SERVICE-INFO

Náhrada napínacieho ramena 534 0062 20 za 534 0340 10 pre Mercedes Actros

Modely: Actros

Obrázok 1: 534 0062 20
(nahradené vyhotovenie)

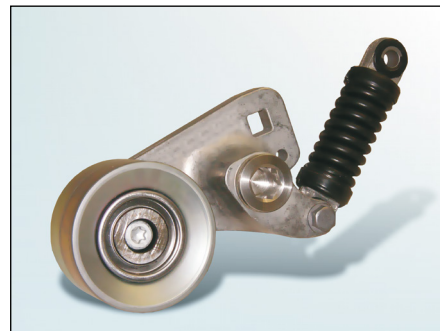
Napínacie rameno 534 0062 20 (obrázok 1)
sa už nedodáva a je nahradené objednávkovým
čísлом 534 0340 10 (obrázok 2).

Dôležitými rozdielmi sú zmenená kladka
s vylepšenými vlastnosťami vedenia a mo-
difikovaná základná doska.
